◆排水心200をリモデルへ変更する場合  
【CS232B→CS232BM, CS232BH→CS232BHM へ変更】

2024.07.03

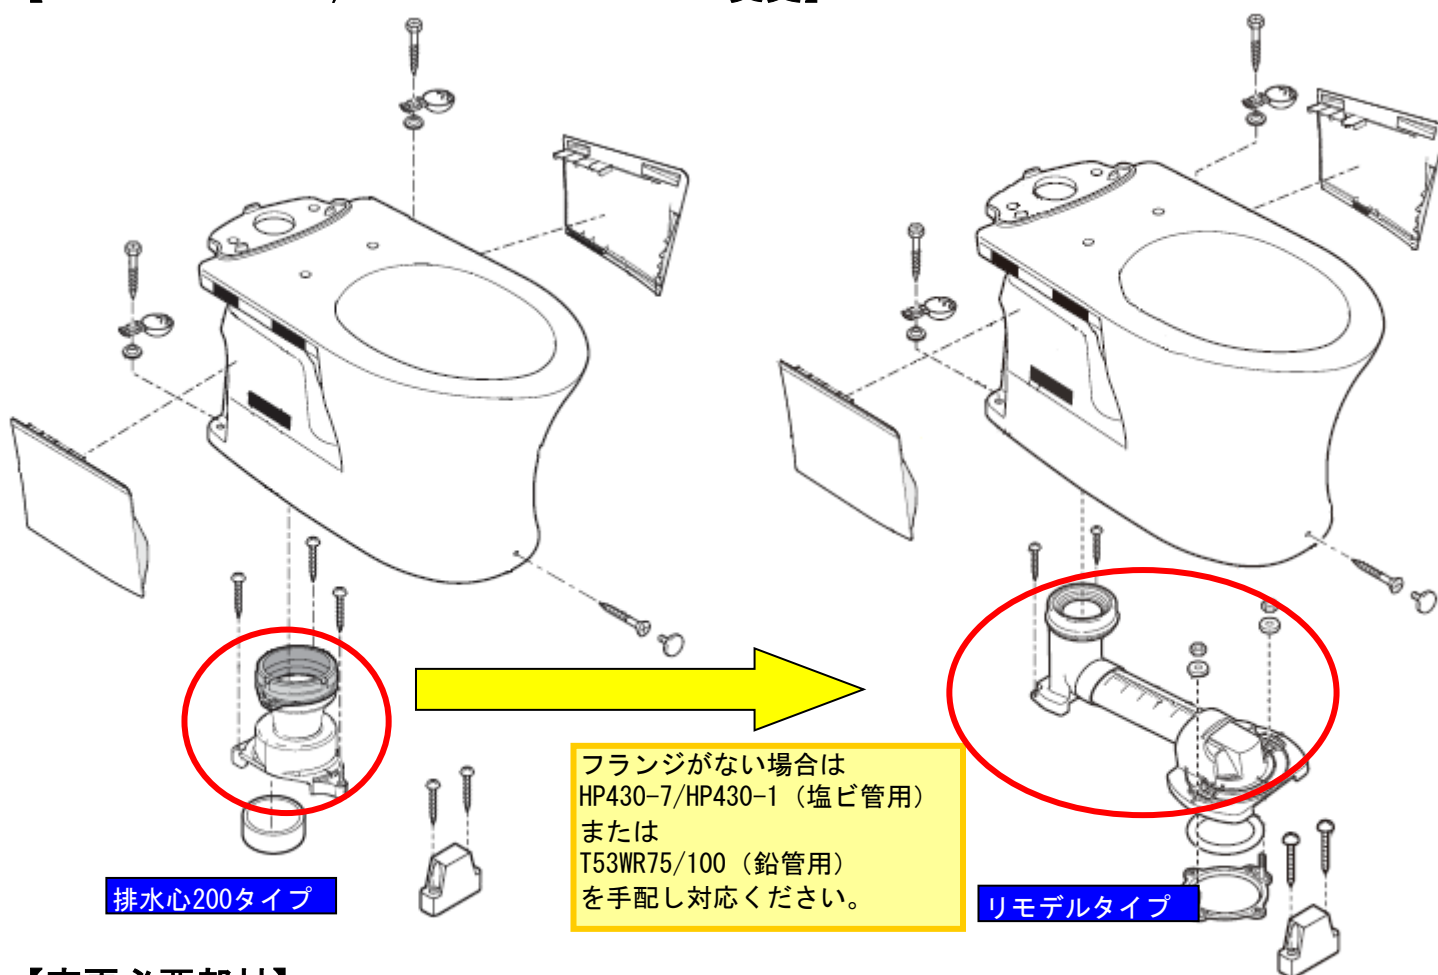
【変更必要部材】

名称	部品図	補修品番	個数	備考
ソケット 取替ユニット (リモデル)		HH02115	1	施工説明書同梱 注意書ラベル付 (製品品番ラベルの 下に貼り付けてく ださい) 詳細は同梱の施工 説明書を参照くだ さい。 Pシールは用途に 合わせどちらか一 方を使用ください
